Verslag huishoudelijke elektrische installatie op laagspanning en zeer lage spanning

Referentie: **013-20260507-04**	Datum controle: **07/05/2026**
Keurder: **013**

Eigenaar:	**Mauroo Maria**	EAN-code:	**541448820070407714**
Adres installatie:	**Leenriestraat 8, 8791 - Beveren**	Nummer teller(s):	**1lgz0572798481**
		Distributienetbeheerder installatie:	**Fluvius**

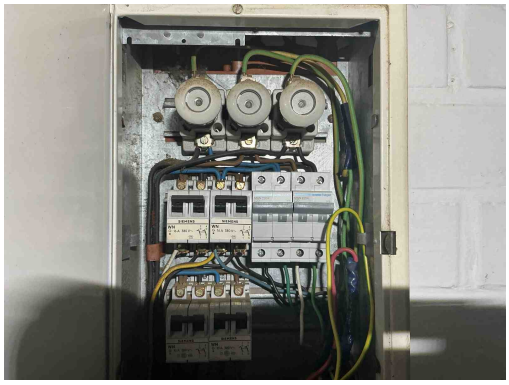
B17 - De voedingsspanning is niet op elk bord vermeld (Boek 1: 3.1.3.3).

B04 - De aanduiding van de kringen, klemmen en/of schakelapparatuur ontbreekt, is onjuist of is onvolledig (Boek 1: 3.1.3.1/5.1.6.1).

B06 - Het elektrisch verdeelbord heeft niet de minimale beschermingsgraad IPXX-B in een gewone ruimte (Boek 1: 4.2.2.3).

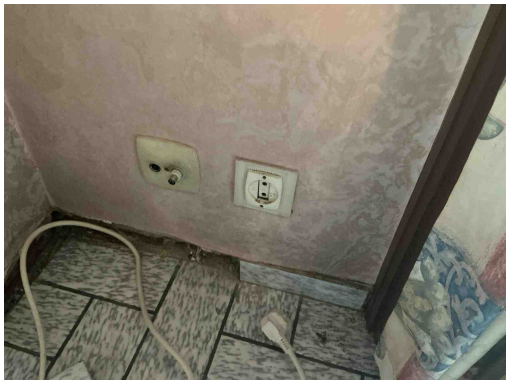
C18 - Het gebruik van een geïsoleerde geleider met de geel/groene kleurencombinatie als actieve geleider is niet toegestaan (Boek 1: 5.1.6.2).

B03 - Het elektrisch verdeelbord (klasse I) is niet met de beschermingsgeleider verbonden (Boek 1: 4.2.4.3).

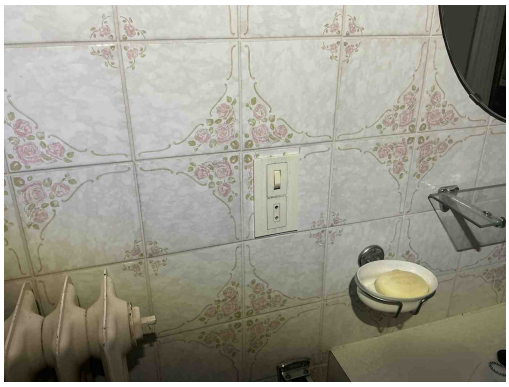
A20 - Er bevindt zich een contactdoos zonder beschermingsgeleider in de elektrische installatie. Deze is niet geplaatst achter een differentieelstroombeschermingsinrichting met grote (max. 30mA) of zeer grote (max. 10mA)gevoeligheid.
Opmerking: Oa living

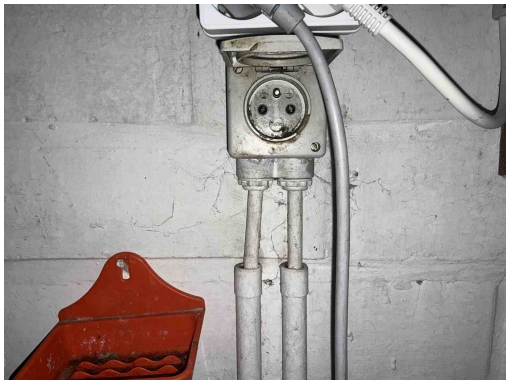
A20 - Er bevindt zich een contactdoos zonder beschermingsgeleider in de elektrische installatie. Deze is niet geplaatst achter een differentieelstroombeschermingsinrichting met grote (max. 30mA) of zeer grote (max. 10mA)gevoeligheid.
Opmerking: Oa living

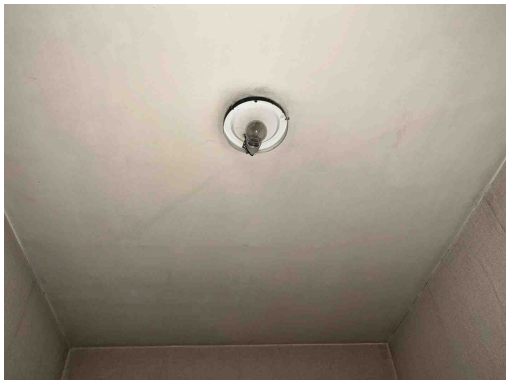
T09 - Bepaalde contactdozen en/of schakelaars zijn beschadigd (Boek 1: 1.4.1.3).
Opmerking: Oa berging

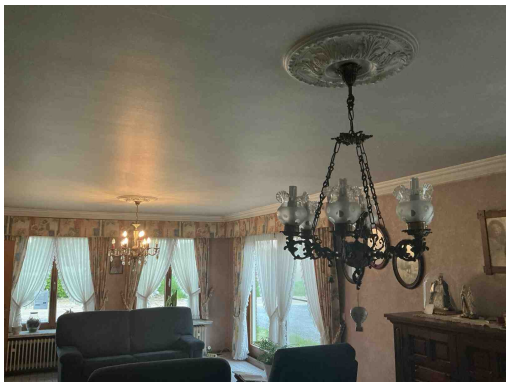
T23 - Het elektrisch materiaal is beschadigd. (Boek 1: 1.4.1.3).
Opmerking: Oa kap ontbreekt armatuur

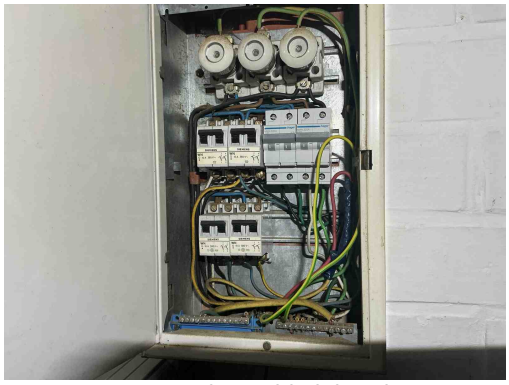
Het gebruik van een klasse 0 toestel is verboden.
Opmerking: Oa luster living
